大唐城固县老庄镇 50MW 农光互补
光伏发电项目
水土保持措施变更报告书
(报批稿)

建设单位：大唐陕西发电有限公司城固分公司

2022 年 02 月

水土保持措施变更报告书

图 1-1 原方案地理位置图

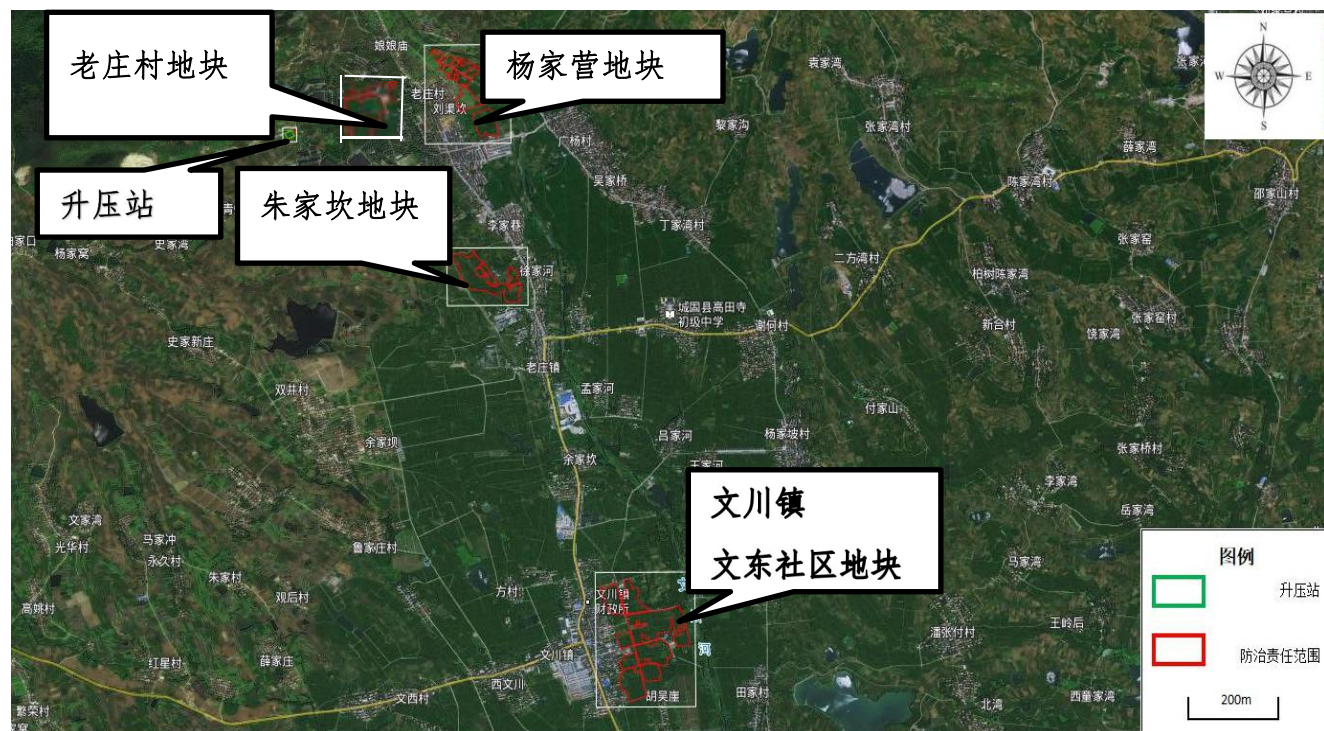
1、建设地点由已批复的水土保持方案中的潮溪河村片区、杨家营地块、29号地块和文川镇文东社区变为杨家营地块、朱家坎地块、文川镇文东社区和老庄村地块，变更后占用原方案中的杨家营地块（19.45hm²）、文川镇文东社区（32.9hm²），新增老庄村地块（5.95hm²）位于杨家营地块以西，新增朱家坎地块（10.6hm²）位于老庄村地块以南；

变更前后地理位置图见图 1-1 和图 1-2。

图 3-1 水土流失防治措施体系框图

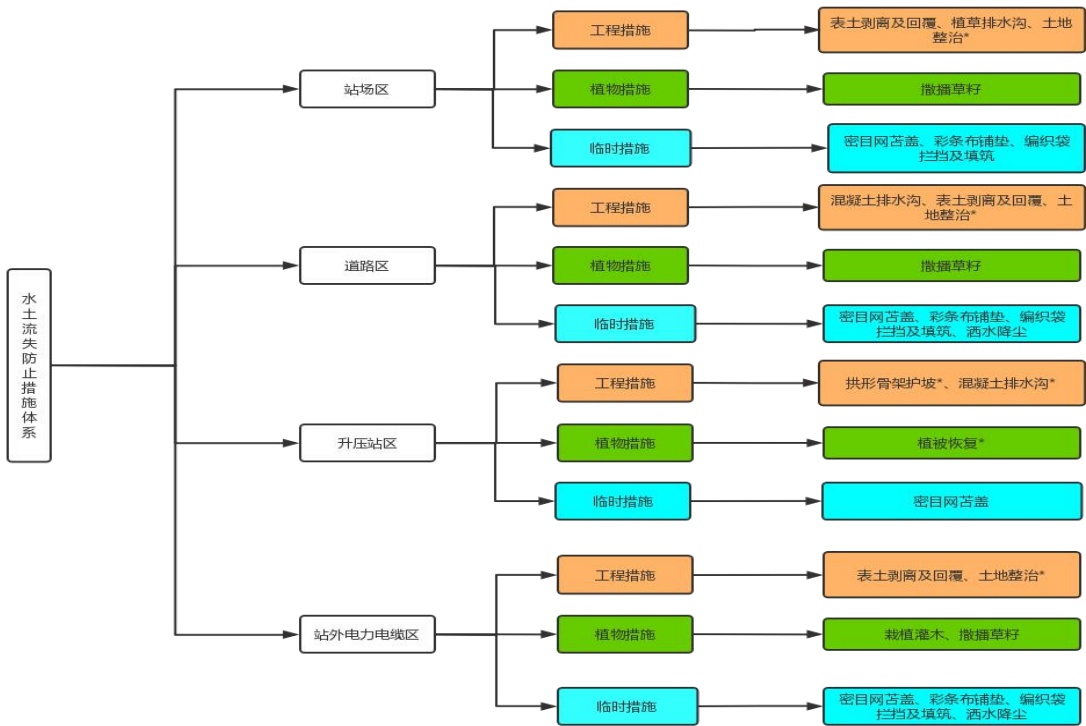
本工程变更后防治措施体系未发生较大变化，措施量由于占地面积和占地类型发生改变。本工程站场区以工程措施和植物措施为主，临时措施为辅；道路区以工程措施和植物措施为主；升压站区以工程措施和临时措施为主；站外电力电缆区以工程措施和植物措施为主，临时措施为辅。水土流失防治分区及防治措施体系见框图 3-1。
